改善箇所説明図

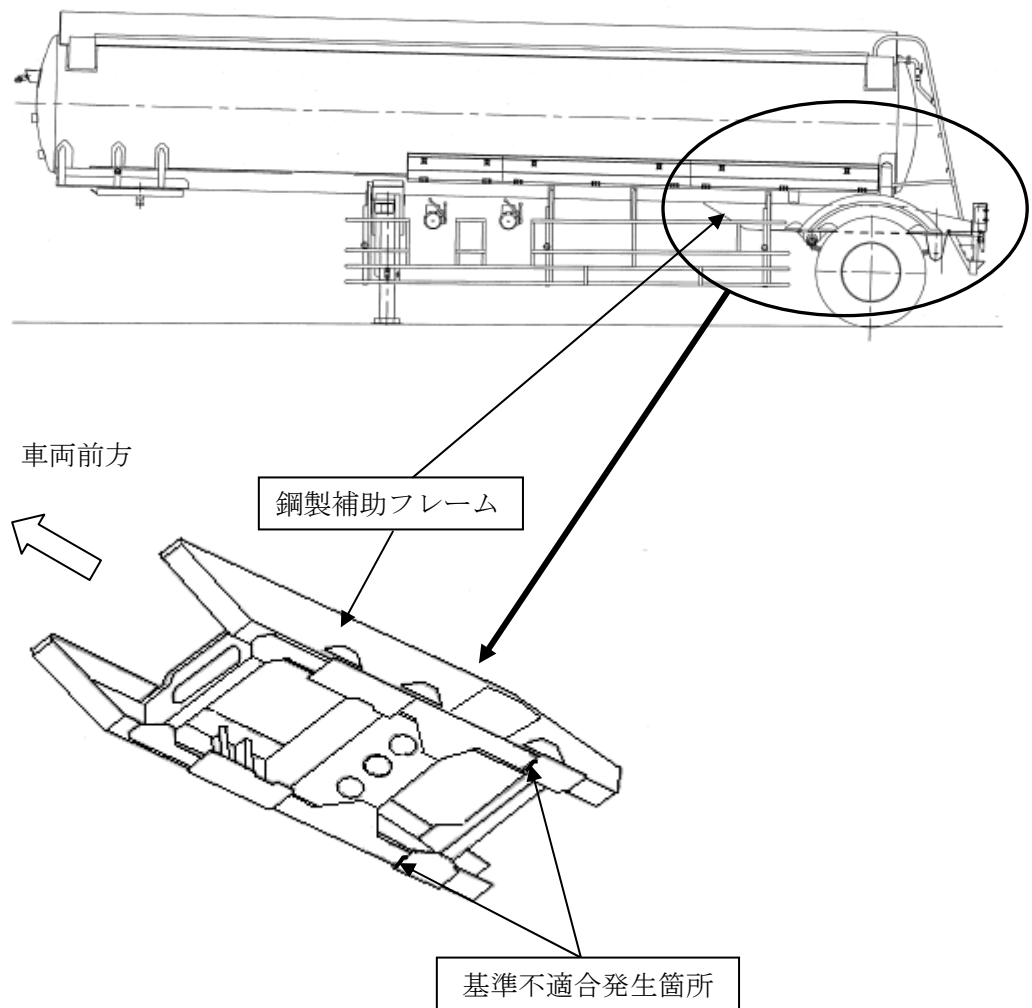
〔タンクセミトレーラにおいて、鋼製補助フレームに追加した補強材の溶接部に溶け込み不足があり、そこが起点となってフレームに亀裂が発生する場合がある。そのため、そのまま使用を続けると、最悪の場合、フレームが折損し、走行不能となるおそれがある。〕

全車両、鋼製補助フレームを対策品と交換する。
